[ID\_VIP: 9091] **PROVINCIA DI SASSARI (comuni di Siligo, Ploaghe e Codrongianos) – Progetto per la realizzazione di un parco agrivoltaico avanzato di potenza nominale pari a 24 MWp, denominato "PLOAGHE", sito in località "C.da Tanca Pischinosa" - Progetto Definitivo.**

Parere tecnico istruttorio della Soprintendenza speciale per il PNRR.

Parere endoprocedimentale della Soprintendenza ABAP di Sassari e Nuoro

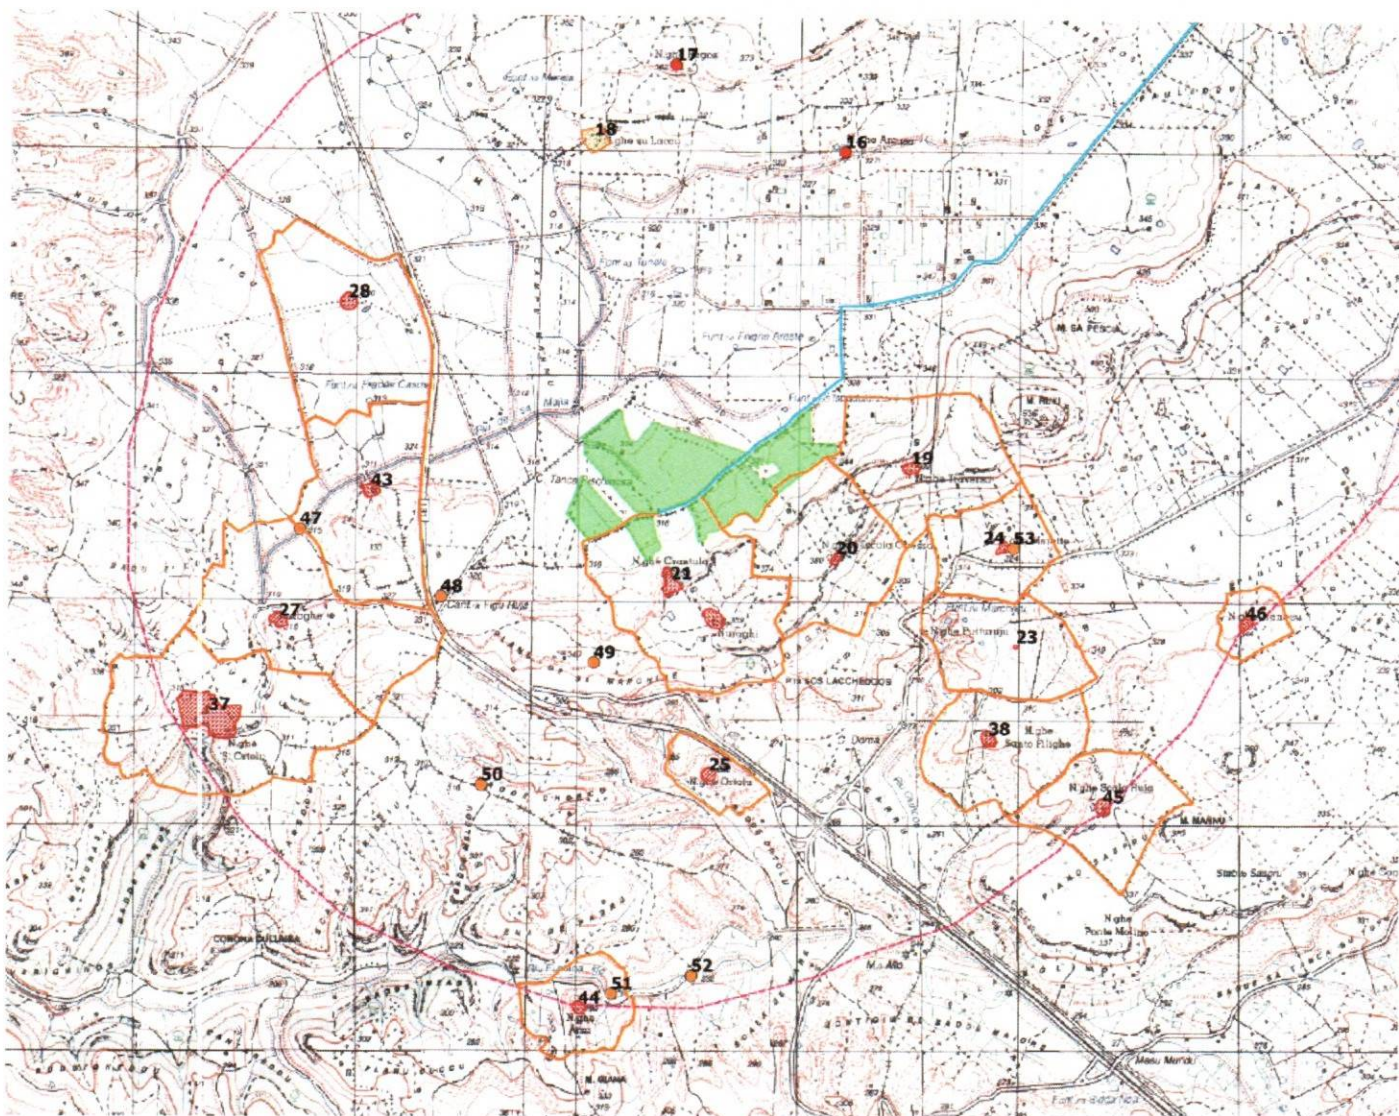
**CONSIDERATO** che le opere previste (campo agrivoltaico) ricadono anche nelle zone di tutela condizionata dei beni che compongono il Complesso Nuragico Crastula – Sa Marghine (codice bene da DB Mosaico BP2822), il Nuraghe Crastula (cod. BURAS 4357) ed il Complesso Nuragico di Sa Marghine (cod. BURAS 4371), nonché con il 'Nuraghe S'Iscala Chessa' (cod. BURAS 4369, codice bene da DB Mosaico BP2832), beni paesaggistici tipizzati ed individuati di cui all'art. 48, comma 1, lett. a) delle Norme Tecniche di Attuazione (NTA) del Piano paesaggistico regionale (PPR) ed inseriti nel relativo "Repertorio dei beni paesaggistici storico-culturali individuati e tipizzati dal PPR e dei contesti identitari", avendo concluso il Comune di Siligo, d'intesa con la Regione Autonoma della Sardegna ed il Ministero della cultura, il procedimento di copianificazione di cui all'art. 49, commi 2 e 4, delle NTA del PPR per i beni paesaggistici e identitari individuati e tipizzati ai sensi del previgente articolo 134, comma 1, lettera c), del D.Lgs. 42 del 2004, come inseriti nel predetto "Repertorio" (v. verbale del 14.07.2021 n. prot. 10608):

**CONSIDERATO** che l'area oggetto d'intervento è connotata dalla presenza di numerosi siti di interesse archeologico (v. parere endoprocedimentale della Soprintendenza Archeologia, belle arti e paesaggio per le province di Sassari e Nuoro del 27/06/2023, paragrafo A, pp. 4-6 - Allegato n. 1 -, con numerosi beni culturali archeologici presenti nell'ambito della fascia di rispetto di 500 m indicata dalla lett. c-*quater* del comma 8 dell'art. 20 del D.Lgs. n. 199 del 2021), la cui conservazione e tutela non può ridursi al solo concetto di non tangenza fisica del progetto proposto rispetto ai suoi elementi, in quanto il relativo valore culturale si mostra anche tramite il rapporto che gli stessi elementi hanno costituito con il loro contesto di giacenza. In tal senso, la tutela culturale di tale particolare patrimonio culturale deve, ancor più nella presente sede di Valutazione di Impatto Ambientale, estendere le proprie considerazioni ben oltre il limite fisico della loro consistenza materiale e abbracciare il relativo contesto di giacenza come elemento degno di tutela e salvaguardia:

(da *Relazione paesaggistica*, paragrafo 5.1.2, pp. 45 e 46 fotosimulazioni viste A e B, con relativa planimetria dei coni visuali adottati)

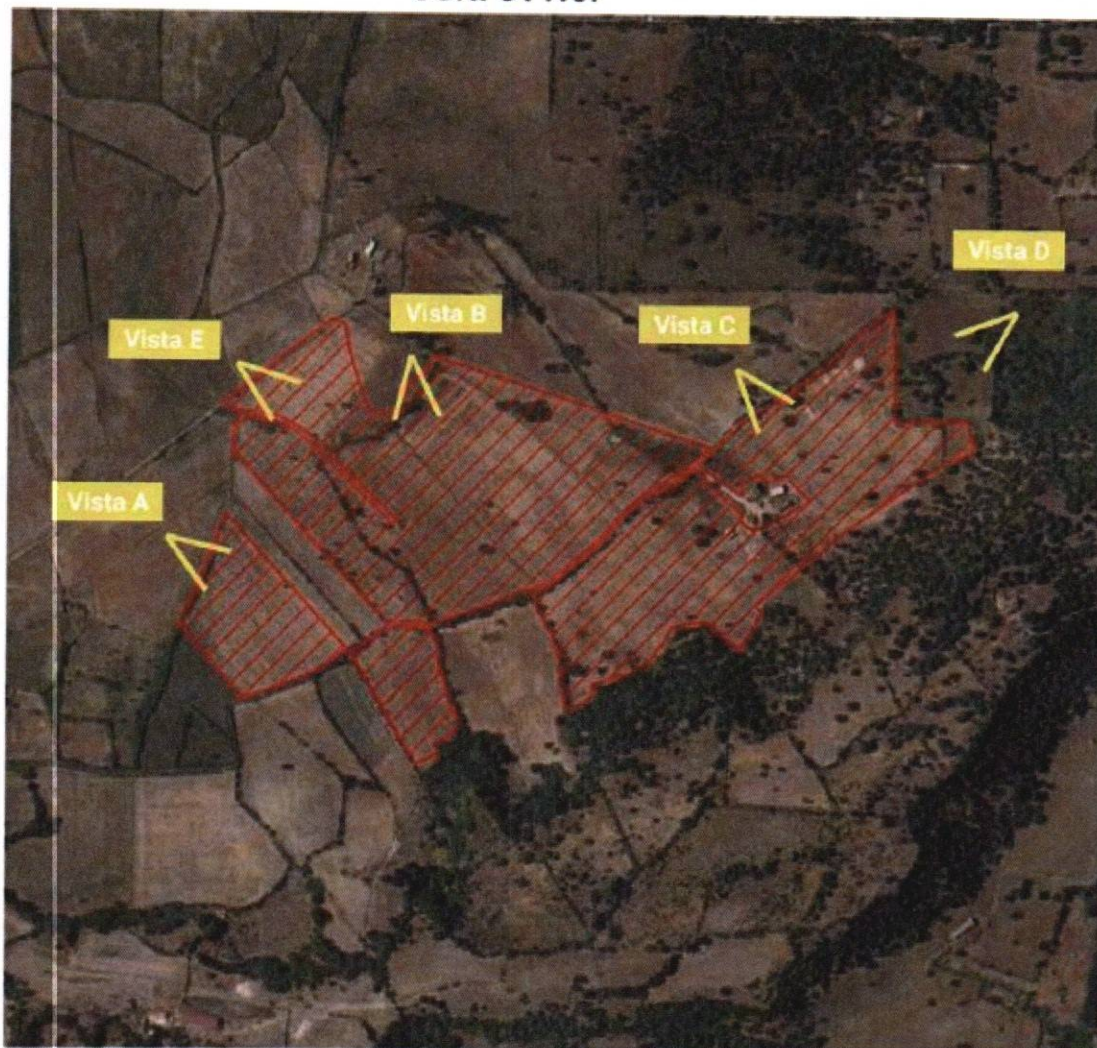
**CONSIDERATO** che le fotosimulazioni presentate dal Proponente raffigurano come il progetto in esame si collocherebbe alle immediate pendici dei promontori collinari sui quali si localizzano i beni archeologici sopra indicati ai nn. 20 e 21, ma anche n. 19, costituendo per questo una profonda alterazione del relativo contesto di giacenza, oggi caratterizzato da assoluta naturalità agricola dei medesimi suoli, che sarebbero sostituiti da strutture industriali quali i pannelli fotovoltaici previsti:

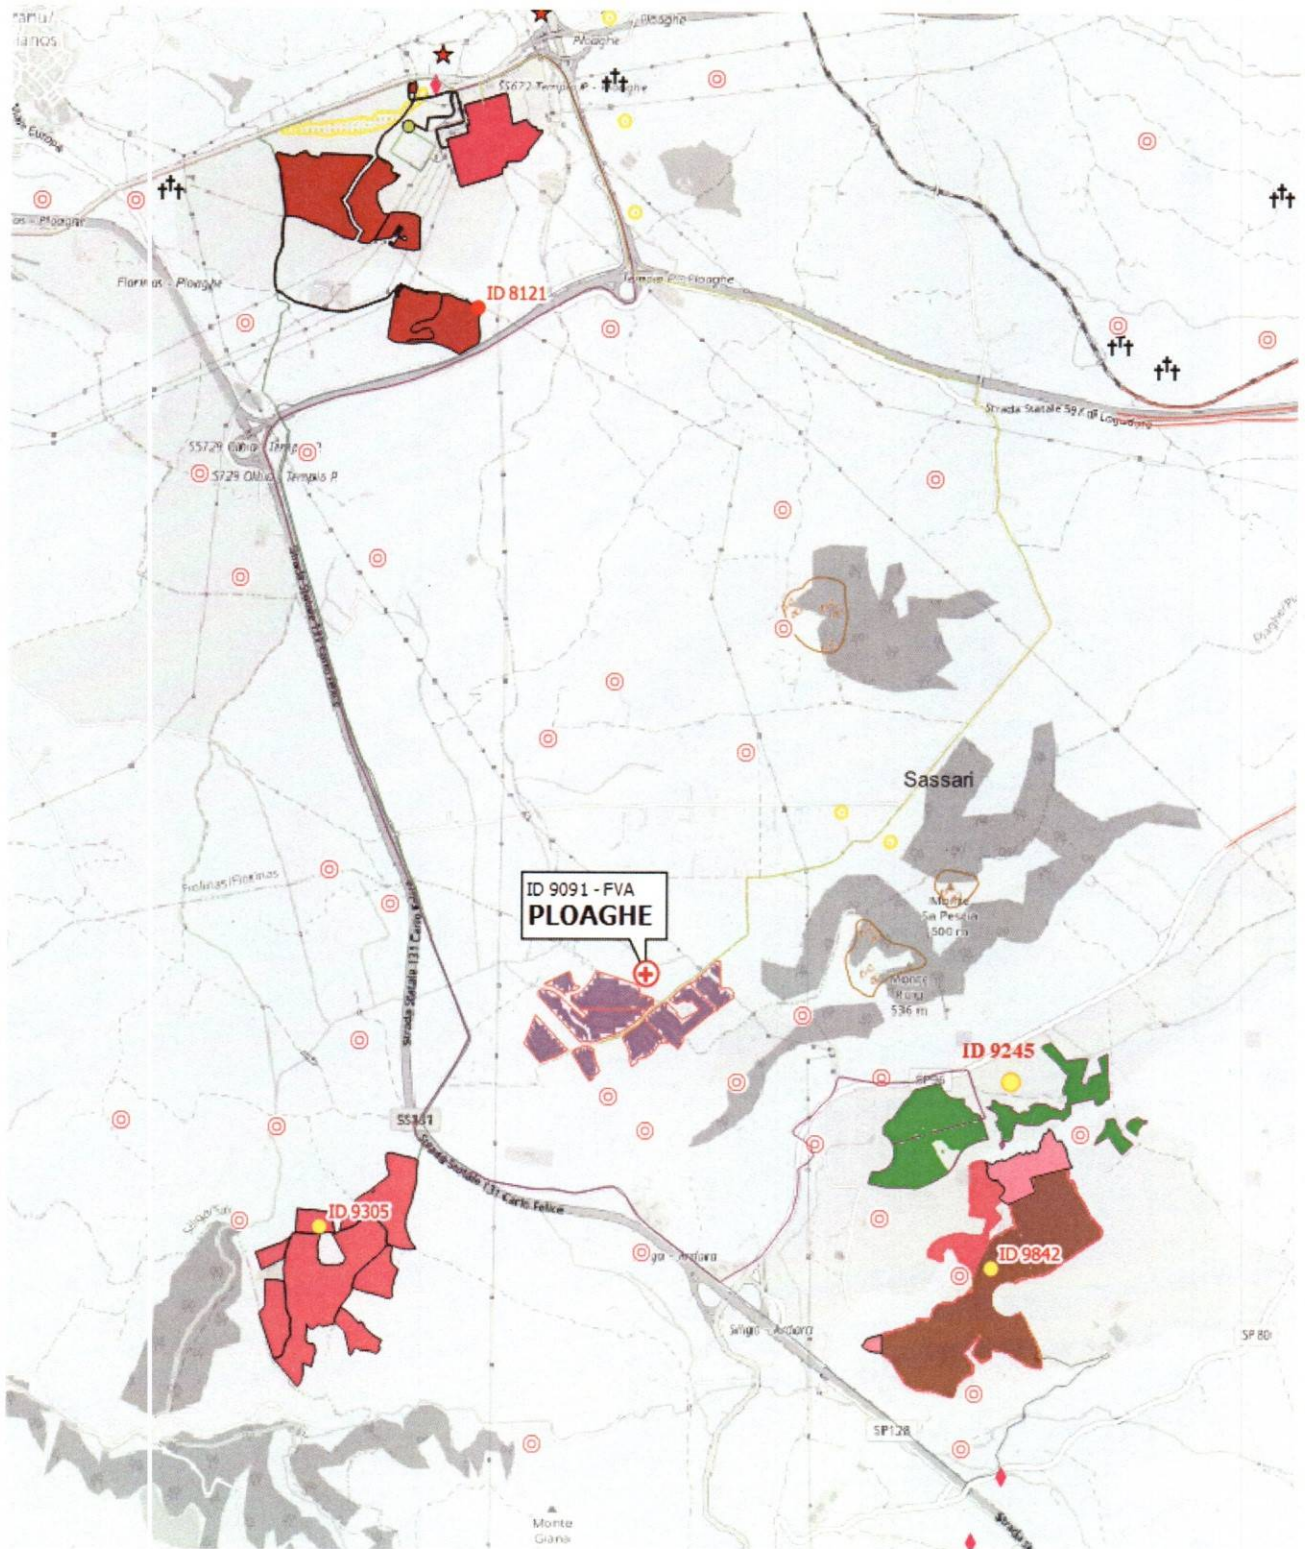
**CONSIDERATO** che, al fine di programmare una corretta distribuzione degli impianti da fonti di energia rinnovabile nel territorio in esame al fine di evitare una relativa saturazione, si ritiene comunque opportuno evidenziare che il progetto di cui trattasi è prossimo a diversi impianti da fonti energetiche rinnovabili (FER) in valutazione statale di seguito illustrati nell'immagine sottostante (con evidenziato con etichetta NERA - ID 9091 il progetto in esame e gli altri con il corrispondente codice ID-VIP della procedura di VIA di competenza statale attribuito dal Ministero dell'ambiente e della sicurezza energetica):

**RITENUTO** che sia in atto la trasformazione sostanziale del paesaggio agricolo esistente anche nel territorio del comune di Siligo (SS) ed, in particolare, nell'areale di progetto ove si collocano una moltitudine di beni archeologici, e per questo non idonea alla installazione di impianti FER quali quelli fotovoltaici ed agrivoltaici (come indicato dalla D.G.R. n. 59/90 del 27/11/2020, ai sensi del DM 10/09/2010), ovvero in area non dichiarata idonea ai sensi della lett.
